泊発電所3号炉

施設の耐震評価に用いる地盤の液状化の評価方針

令和6年2月29日
北海道電力株式会社

審査会合における指摘事項に対する回答【指摘事項 230704-01】

埋戻土の液状化強度特性設定のエリア区分

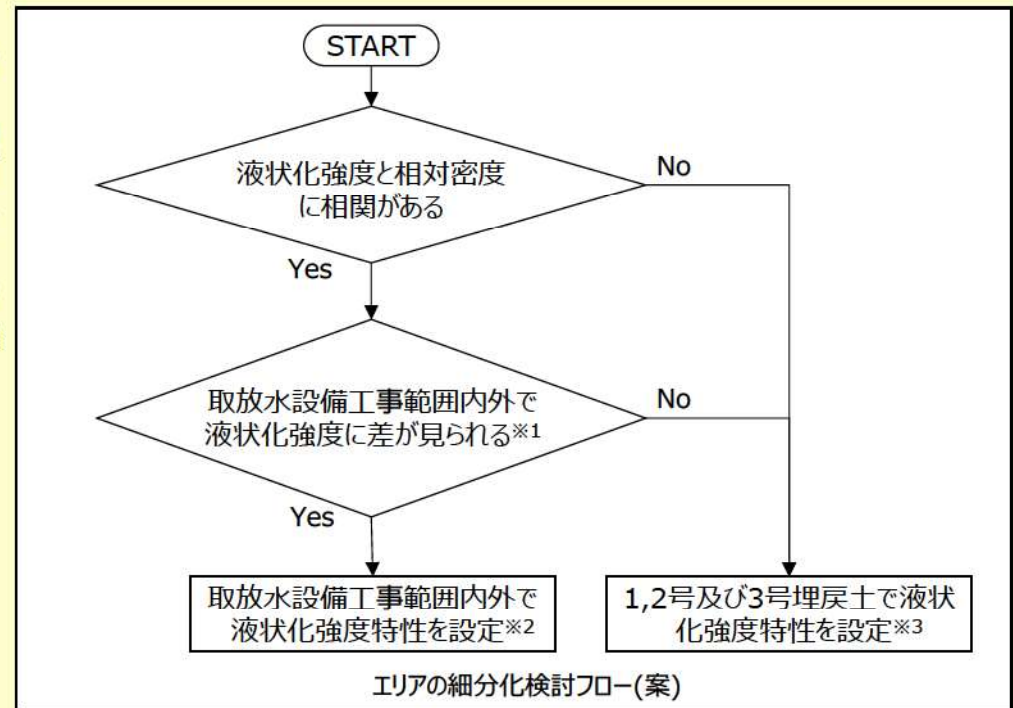
設工認段階における液状化強度特性について、「耐震評価を行う施設周辺の埋戻土のエリア分けが可能である場合は、そのエリアごとの液状化強度試験結果の下限値に設定することを検討する」と説明していることに関し、エリア分けに用いる指標を示した上で、どのような考え方にに基づきエリア分けを行う方針であるか説明すること。

- 発電所敷地の液状化強度特性については、敷地造成時期と埋戻材料が1,2号建設時と3号建設時で異なることから1,2号埋戻土と3号埋戻土に分ける。
- 設工認段階における液状化強度特性を設定するエリアは、1,2号埋戻土及び3号埋戻土それぞれの中で、取放水設備工事によって埋戻仕様が規定されたエリアとそれ以外のエリアに細分化することが可能か検討する(取放水設備工事範囲は本資料p9を参照)。
- 相対密度を指標に用いて液状化強度との相関があることを確認した上で、取放水設備工事によって埋戻仕様が規定されたエリアとそれ以外のエリアの液状化強度に差が確認できる場合、エリアを細分化して液状化強度特性を設定する。

※1 液状化強度に明確な差が確認できない場合はエリアの細分化は行わない(フローの「No」に進む)。
 ※2 液状化強度特性は、エリア毎の液状化強度試験結果の下限値に設定する。
 ※3 追加の液状化強度試験結果が設置許可段階の下限値を下回らなければ、設置許可段階の液状化強度特性を用いる。

追加調査位置

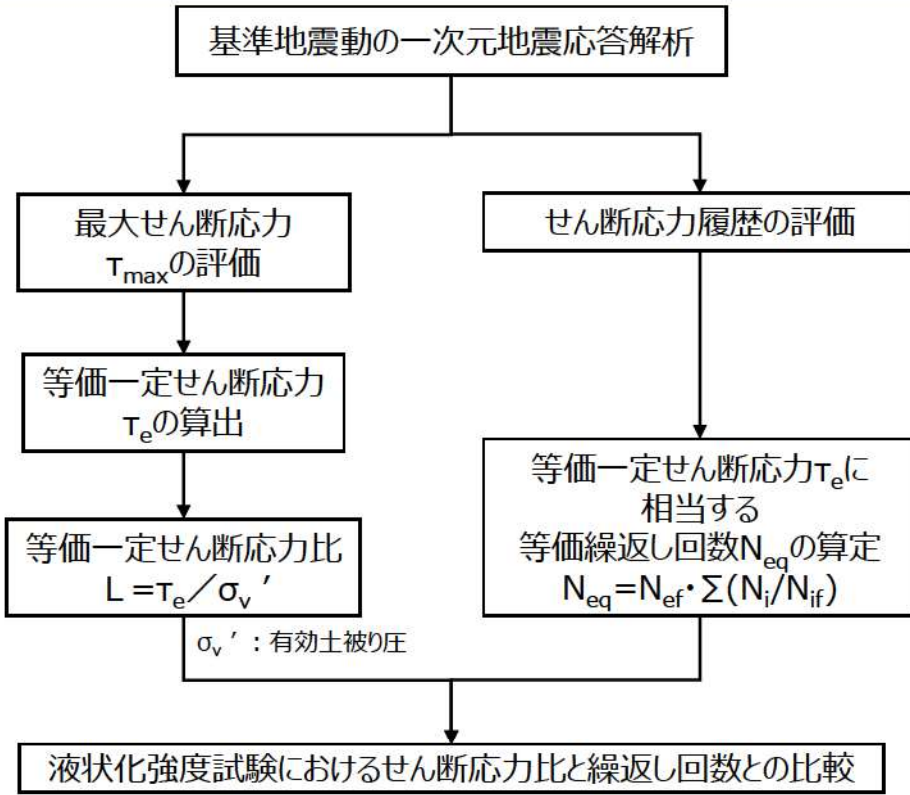
取水口に対する追加の液状化強度試験位置について、近傍に液状化強度の低い「RE-7」が位置することを踏まえ、「追加調査候補位置①」に加えて追加の調査が必要か検討し、当該追加調査の要否を説明すること。また、追加調査が不要と判断する場合は、その根拠を説明すること。

- 液状化強度の低いRE-7の液状化強度試験供試体は砂質土であることを確認した。
- RE-7と取水口の間にも砂質土が分布している可能性があるため、取水口に対する液状化強度試験位置として、追加調査候補位置①に加えてRE-7と取水口の間で追加調査位置⑩を設定した。
- また、BF3-2は路盤材として使用した礫混じりシルトを採取した可能性があることを踏まえ、その代替として追加調査位置⑫を設定した。

- 追加調査位置は、以下に示す考え方を踏まえ、下図に示す①～⑫の12地点を選定した。
 - 液状化検討対象施設近傍から試料採取すること
 - 埋戻方法や埋立材料の違いを考慮すること
- 追加調査では、液状化強度を取得する。また、代表性確認指標に用いる粒度分布、細粒分含有率及び相対密度を取得する。

※BF3-2の液状化強度試験の試料については、3号炉建設時に路盤材として使用した礫混じりシルトを採取した可能性があることを踏まえ参考値とし、BF3-2の代替として追加調査候補位置⑫を追加する。
